Comune
di Vanzago

Valutazione di Impatto Ambientale del progetto definitivo del potenziamento della linea RFI Rho-Arona nella tratta Rho-Gallarate. Quadruplicamento Rho-Parabiago e Raccordo Y - Revisione parere CTVA n. 1509/2014

OSSERVAZIONI DEL COMUNE DI VANZAGO

Allegato alla Deliberazione di Giunta Comunale n. 84 del 10.06.2021

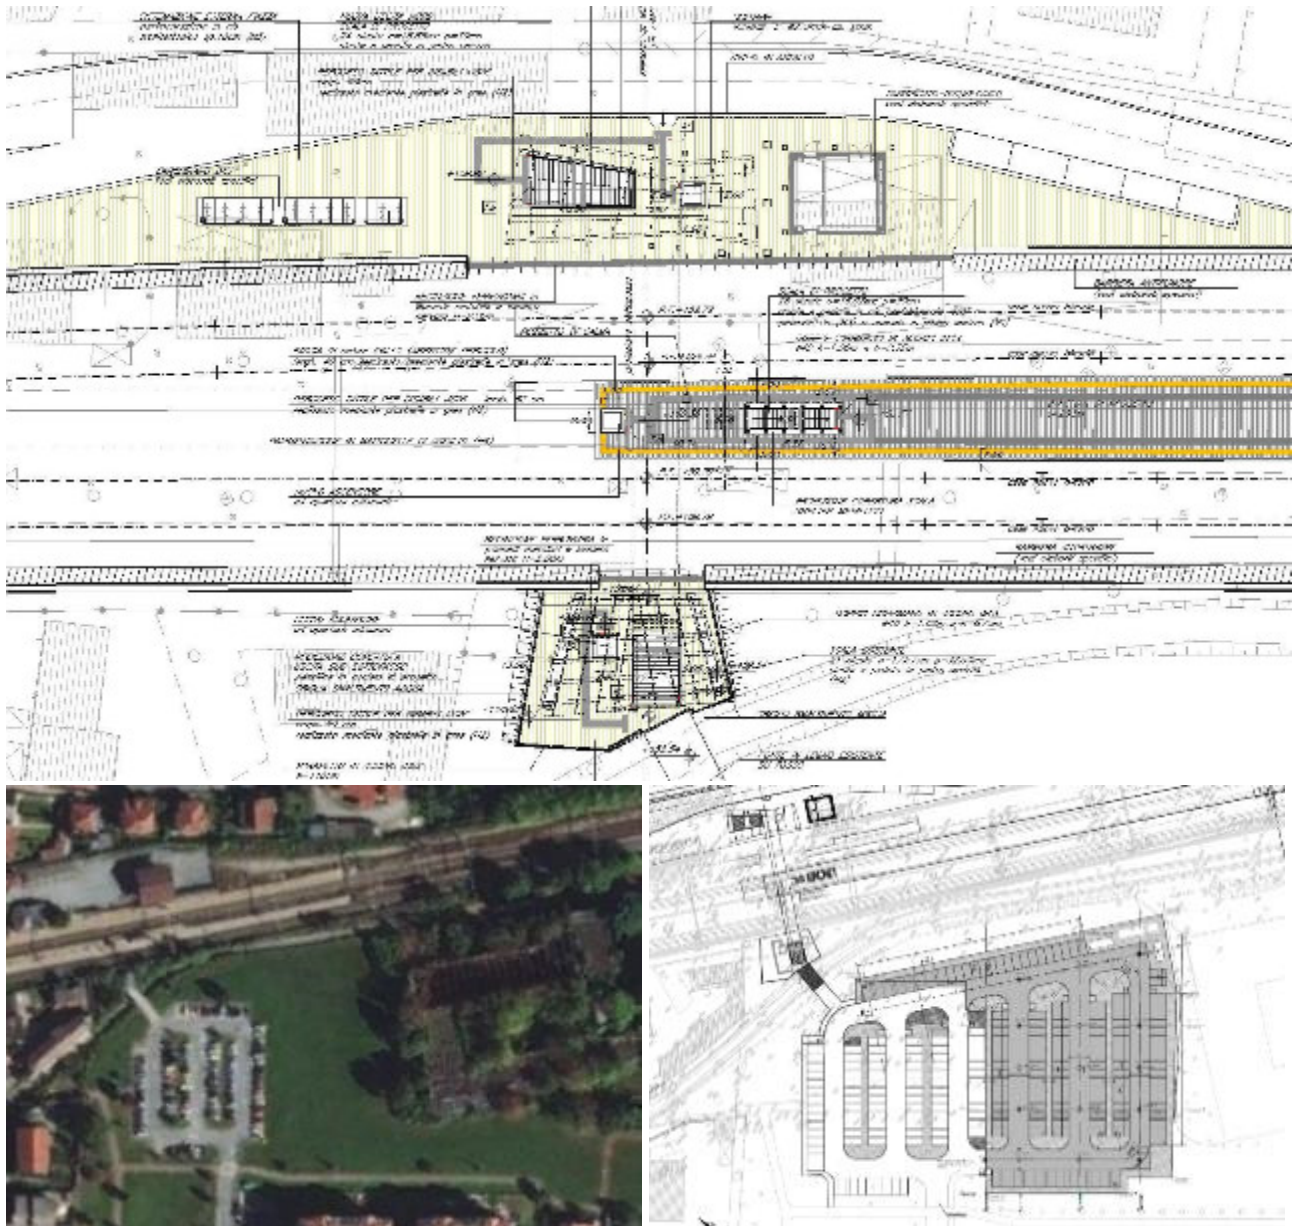
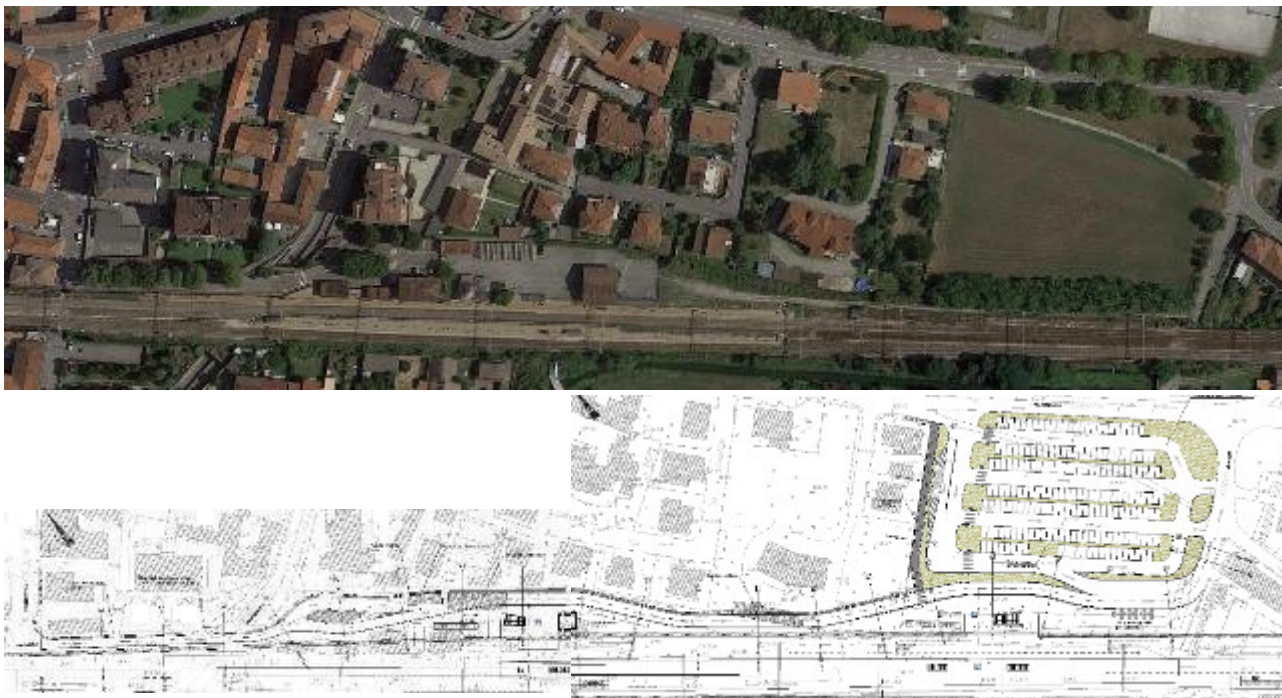
- l'**ampliamento dell'esistente piazzale di parcheggio di stazione "Vanzago Sud" [FVY1]** (ora parcheggio Assisi), con una capacità totale di 224 posti auto, di cui 107 esistenti (per i quali è prevista la riprofilatura delle isole esistenti tra gli stalli, adeguandole agli standard del progetto dell'ampliamento, pavimentate con calcestruzzo architettonico) e 117 nuovi, con 20 posti auto riservati a disabili e bici park nelle vicinanze dell'ingresso al sottopasso di stazione; tale parcheggio è raggiungibile dalle auto, provenendo da via Milano, percorrendo via Assisi;

Il Comune di Vanzago ravvisa una serie di **criticità** in merito alle soluzioni progettuali del PD2020 per l'adeguamento della stazione cittadina, che vengono di seguito esplicitate e che si ritiene possano essere risolte, almeno in parte, attraverso il recepimento di una serie di modifiche/integrazioni.

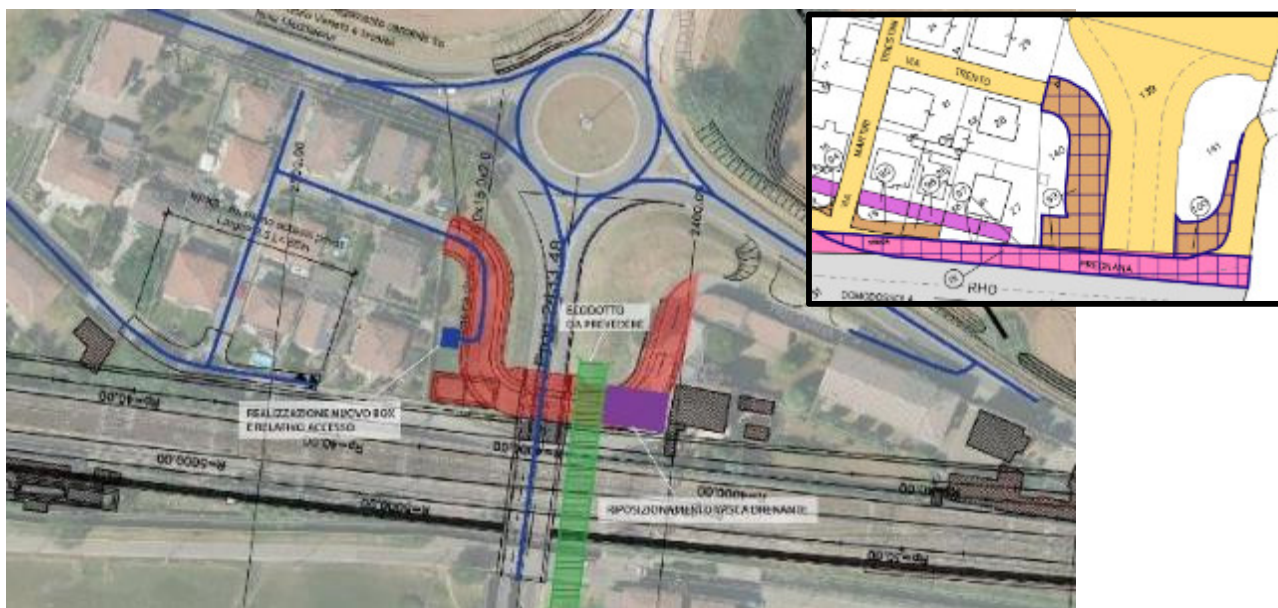
1 – Stralcio del progetto del collegamento carrabile via Vittorio Veneto-via Isola Maddalena [NVK3], con conseguente contenimento dei costi generali di realizzazione delle opere. Tale stralcio risulterebbe, inoltre, funzionale a risolvere un'ulteriore criticità riscontrata nel progetto in esame, ossia l'interdizione dell'utilizzo del box della proprietà privata posta all'estremo sud del comparto di via Vittorio Veneto-via Trento (indicata al Foglio 6 – mappali 58, 61 e 27 del "Piano particellare di esproprio"⁴⁴), non risolta dal previsto ripristino degli accessi carrabili. Infatti, la mancata realizzazione del collegamento viario tra via Vittorio Veneto e via Isola Maddalena consentirebbe di disporre degli spazi sufficienti per **inserire un accesso a tale proprietà da via Trento** (ora a fondo cieco), con **riposizionamento del box privato** da realizzare a spese del Proponente dell'opera. In tale senso, il Comune di Vanzago chiede l'esproprio del terreno di proprietà al Foglio 6 – mappale 140 da parte del Proponente, al fine realizzare la viabilità di accesso per le auto alla proprietà e il box esterno suindicati. L'immagine seguente schematizza l'ipotesi proposta, oltre ad indicare l'ulteriore richiesta di **ricollocazione** (funzionale alla realizzazione del nuovo accesso alla proprietà da via Trento) della **vasca drenante** prevista immediatamente a nord del sottopasso della SP239 – viale Europa Unità (indicata al N° Piano 99 del "Piano particellare di esproprio"⁴⁵), posizionandola nell'area più a sud (al N° Piano 100 del "Piano particellare di esproprio"⁴⁶), sul confine con Pregnana Milanese, anch'essa resa disponibile con l'eliminazione del collegamento Vittorio Veneto-via Isola Maddalena.
